**RÉVISION
DU PLAN LOCAL D'URBANISME**

Alfortville

**Notice de Présentation de
la Modification du P.L.U. n°1**

**Modification n°1 du P.L.U. approuvée le
2 octobre 2019 par le Conseil territorial**

➤ Modification de la zone UAa au 20, rue de Rome, basculée en Nc

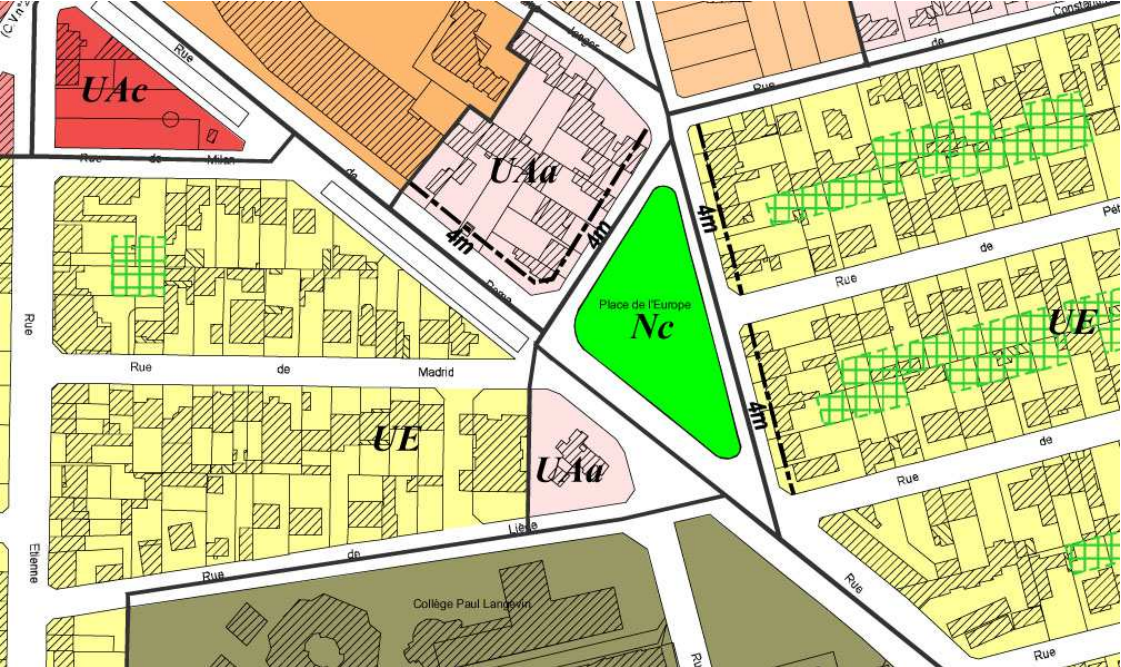
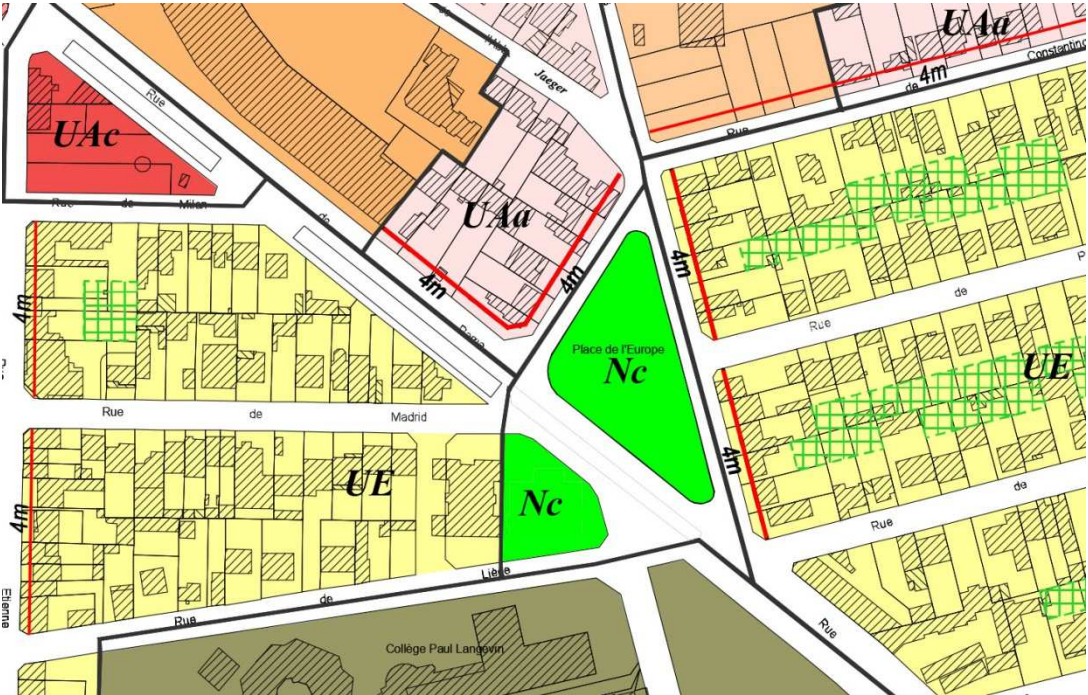
La parcelle n°AI 174 située au 20, rue de Rome, appartient à la commune d'Alfortville et se situe dans la zone UAa. C'est aujourd'hui un espace non bâti agrémenté de plusieurs arbres faisant face à la place de l'Europe qui a fait l'objet récemment d'un aménagement paysager.

La ville souhaite créer un jardin public avec des aires de jeux pour jeunes enfants sur cette parcelle et ainsi compléter l'aménagement réalisé sur la place de l'Europe. A ce titre, la commune a changé l'affectation du site en le basculant en zone Nc correspondant aux parcs et jardins publics afin qu'il y ait une adéquation entre l'occupation du site et son zonage.

➤ **Modification du secteur UAc sur l'îlot à l'angle de la rue du Maréchal de Lattre de Tassigny et l'avenue du Général Malleret Joinville basculé en UAf et UE**

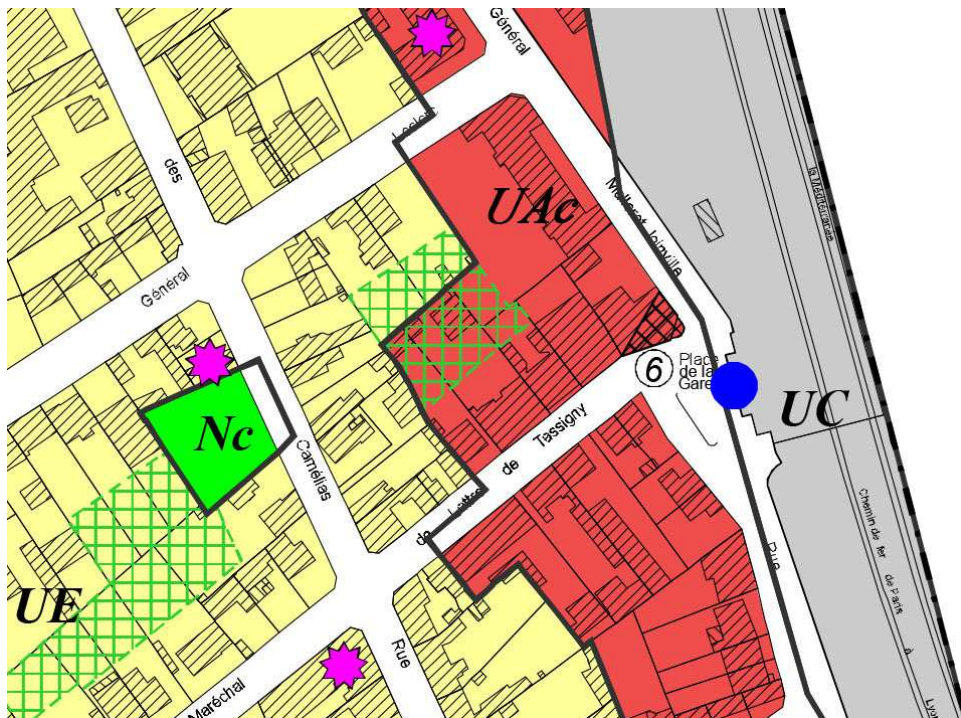
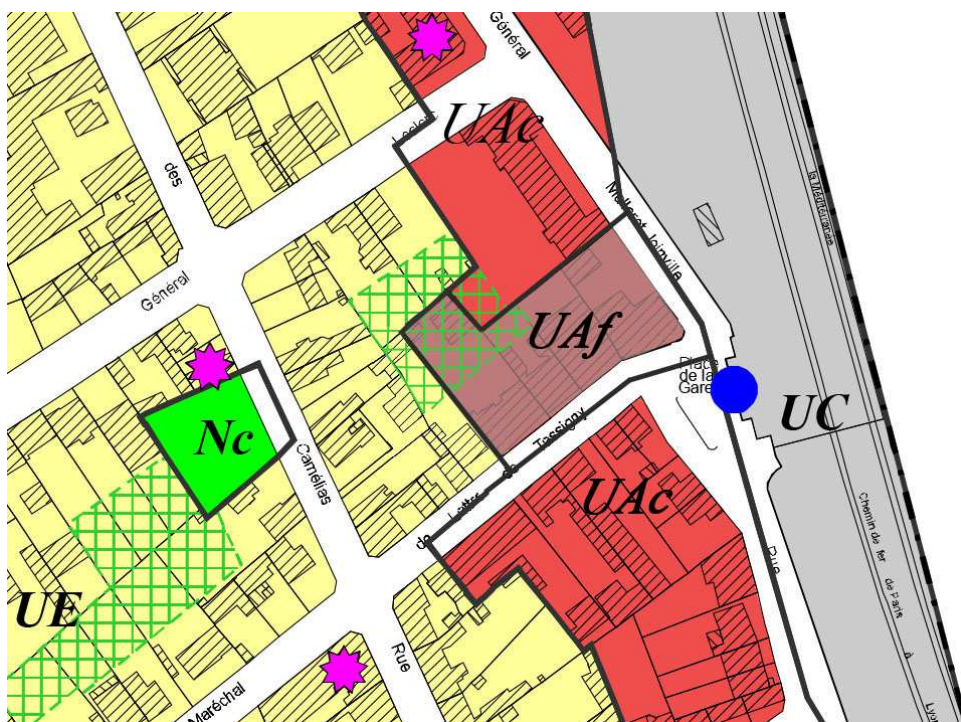
Les parcelles n°R0 138, 139, 140, 141, 151 et 152 situées aux numéros 59 à 65 de la rue du Maréchal de Lattre de Tassigny, se trouvent dans le secteur UAc. A noter que les parcelles n°141, 151 et 152 sont intégrées dans le périmètre de l'OAP - Gare Maisons-Alfort / Alfortville. Sur celles-ci, le schéma des orientations indique comme destination générale l'accueil de constructions mixtes : commerces et bureaux en rez-de-chaussée et au 1^{er} étage et habitat dans les étages.

Les règles actuelles de la zone UAc concernant l'implantation des constructions par rapport aux limites séparatives, l'emprise au sol et la hauteur limitent fortement la constructibilité du site alors que la commune souhaite permettre l'accueil d'un programme mixte avec des commerces en rez-de-chaussée, s'insérant au mieux dans son environnement en particulier par rapport aux constructions limitrophes dont les hauteurs oscillent entre R+4 et R+7.

En effet, les règles aujourd'hui ne permettent pas de construire en fond de terrains, la hauteur est limitée à R+4 (15 m si toit terrasse) et R+5 (17m si toit pentu) et l'emprise au sol est restreint à 0,60 pour les terrains d'angle, ce qui est le cas pour cette parcelle.

Ces règles apparaissent aujourd'hui inadaptées à la situation en particulier par rapport au projet sur ce site dans le cadre de l'OAP Gare de Maisons-Alfort / Alfortville.

La ville a donc souhaité créer un nouveau secteur UAf sur les parcelles n°139, 140, 141 et 151 car celles-ci accueillent des immeubles qui forment un front urbain homogène et leurs formes sont assez similaires. Est ajoutée également à ce secteur la parcelle 152. Il s'agit ainsi d'édicter des règles adaptées à ce secteur au niveau des articles 2.2, 2.4 et 2.5.

➤ **Modification de la zone UBd sur l'îlot compris entre les rues de Londres, de Lisbonne et de l'Abbé Jaeger basculée en UAa**

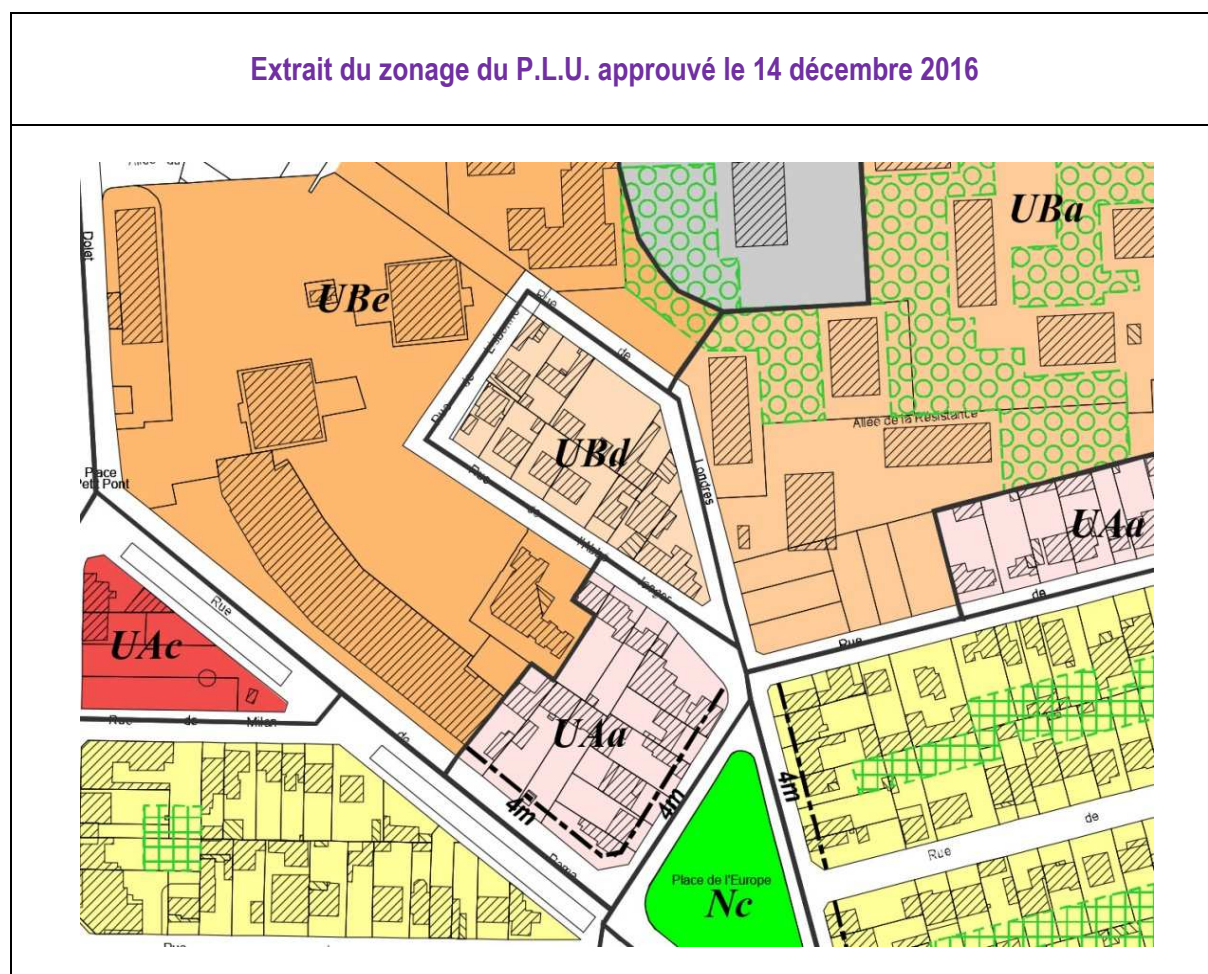
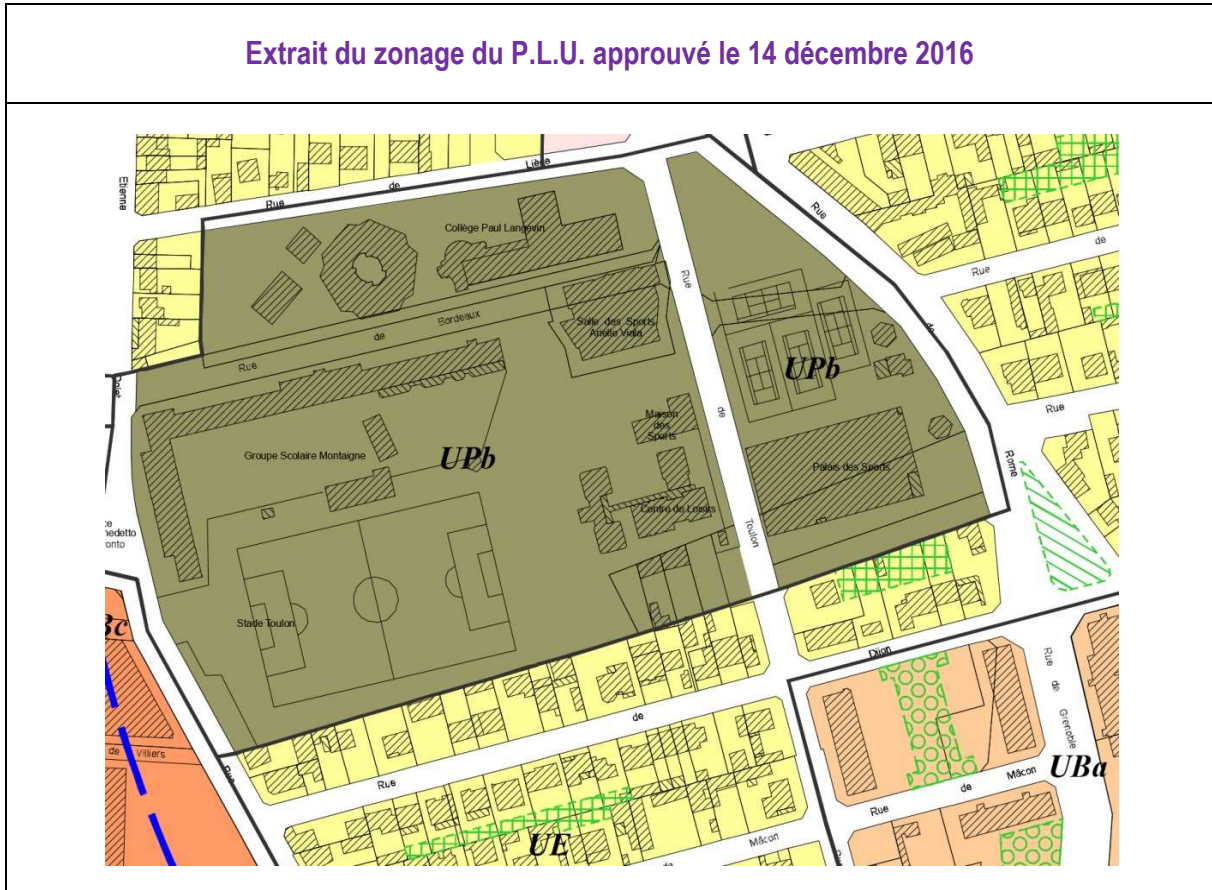
L'îlot compris entre les rues de Londres, de Lisbonne et l'Abbé Jaeger se situe sur la zone UBd.

Pour rappel, la zone UB correspond à des espaces à dominante d'habitat collectif. Or, il s'avère que cet îlot comprend uniquement des pavillons (à R+C ou R+1+C) ainsi qu'une activité économique : un garage automobile (à R+C). Son tissu apparaît similaire à celui situé dans la zone UAa qui est limitrophe (au niveau de la rue de l'Abbé Jaeger).

Cet îlot se situe à proximité immédiate de la ZAC du Centre Commercial du Grand Ensemble sur lequel un projet de restructuration est en cours de réflexion. Or, la ville a souhaité, suite à la réalisation de la ZAC, que le secteur autour de la place de l'Europe garde une forme urbaine homogène. A ce titre la ville a donc souhaité basculer en zone UAa cet îlot actuellement en zone UBd afin de permettre, dans le futur, un éventuel réaménagement cohérent et harmonieux de ce secteur à travers un zonage unique et des règles identiques.

Au regard de la configuration du secteur, la commune a souhaité basculer les parcelles n°AI 20, 22, 23, 56 et 57 en zone UE afin d'obtenir un zonage cohérent sur ce périmètre qui accueille un tissu pavillonnaire. Il s'agit, ainsi, de conserver un tissu urbain homogène le long des rues de Dijon et de Toulon, et de permettre une évolution harmonieuse des constructions à travers un zonage unique et des règles identiques.

➤ Suppression de l'emplacement réservé n°6

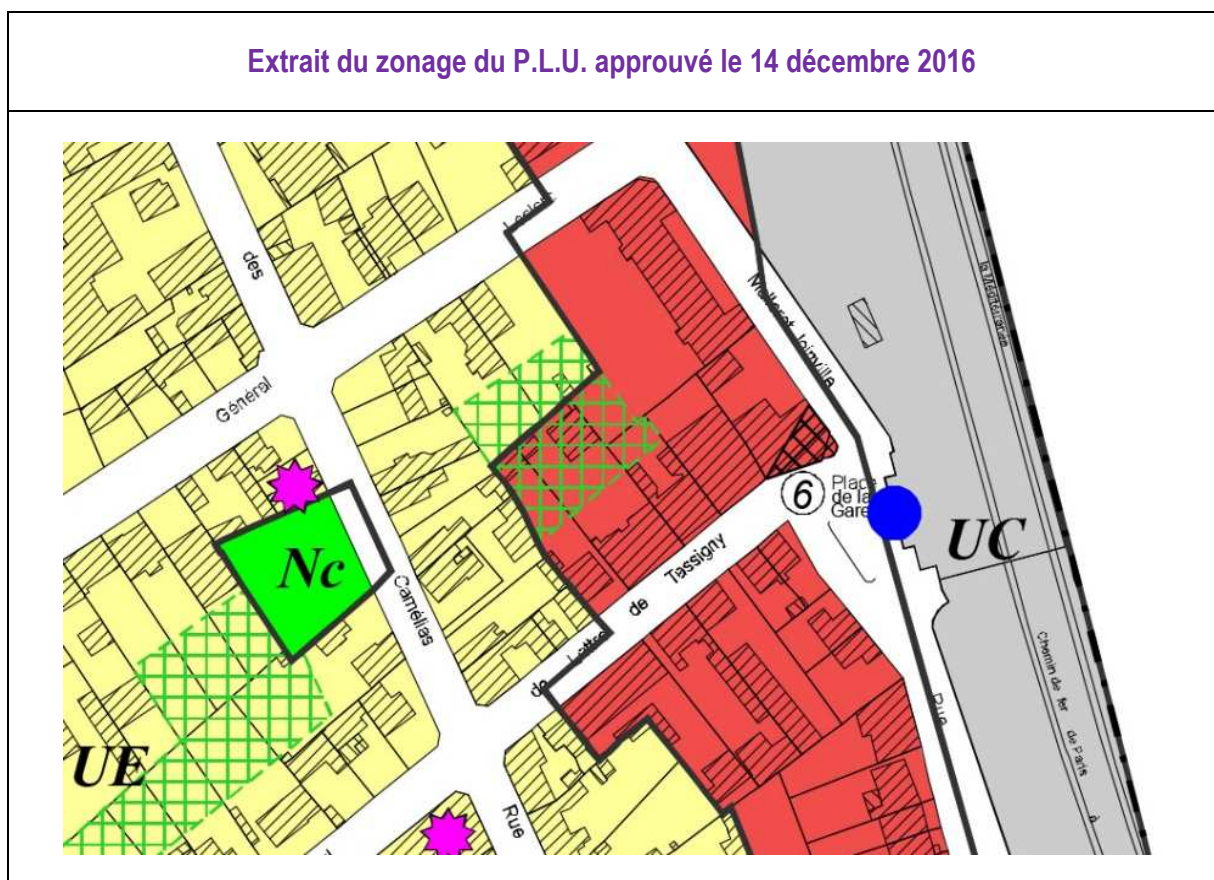
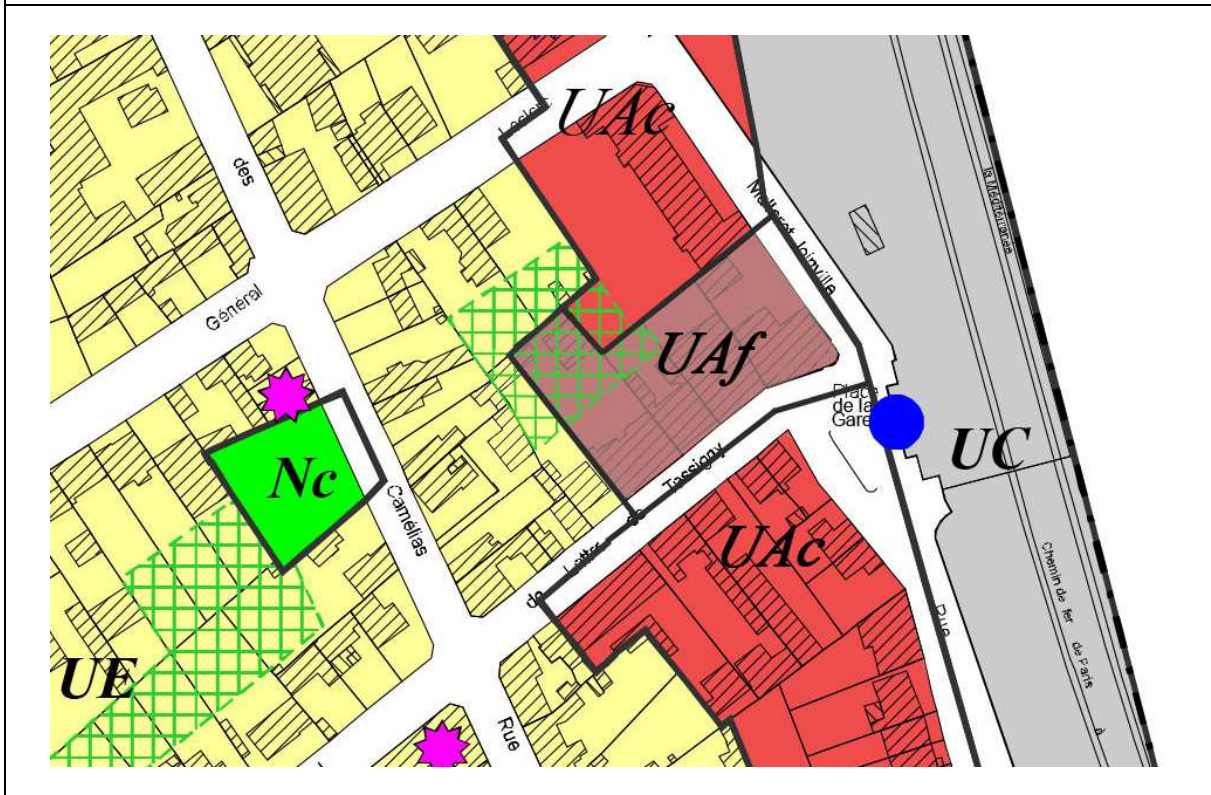
Dans le P.L.U. approuvé le 14 décembre 2016, l'emplacement réservé n°6, qui se situe place de la Gare, est destiné à un espace public. Ce secteur fait l'objet d'une Opération d'Orientation et d'Aménagement (OAP) dite Gare de Maisons-Alfort / Alfortville.

Cet emplacement réservé n'apparaît plus aujourd'hui nécessaire au regard du projet envisagé sur ce site dans le respect des orientations prescrites dans l'OAP. La commune a donc décidé de le supprimer.

➤ **Création d'un emplacement réservé rue Victor Hugo**

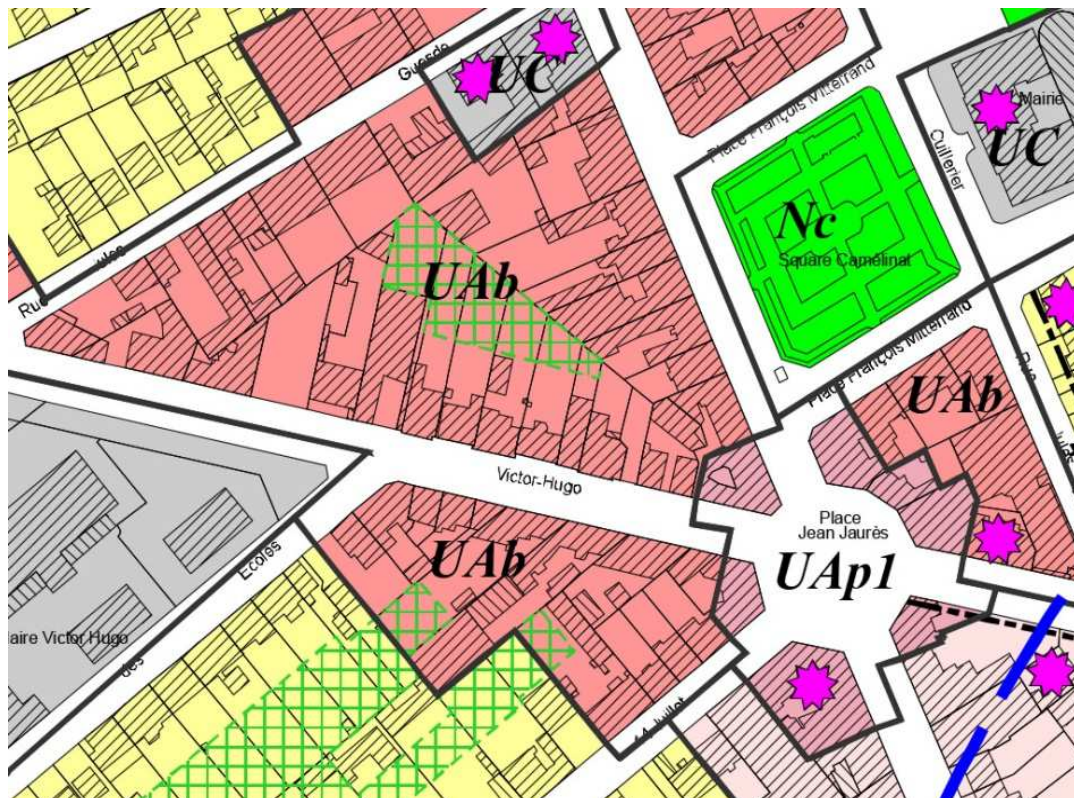
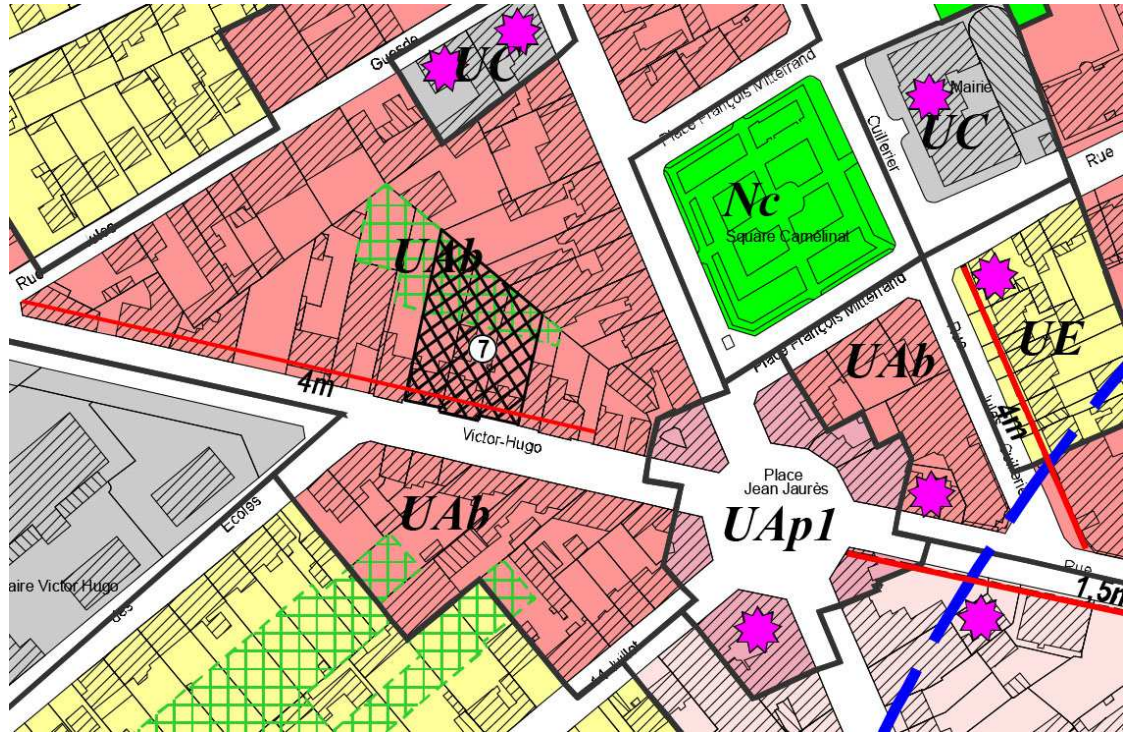
La commune a décidé de créer un emplacement réservé rue Victor Hugo, sur les parcelles n°O82, O83 et O84, destiné à accueillir un programme de logements sociaux. Il s'agit en effet d'un des sites permettant la reconstruction des logements démolis dans le cadre du nouveau Projet de Renouvellement Urbain du quartier Chantereine. C'est pour cette raison que la commune a souhaité créer cet emplacement réservé. Le bénéficiaire est la commune d'Alfortville.

Suite à la suppression de l'ER n°6, pour éviter une confusion, ce nouvel emplacement a pris le numéro 7.
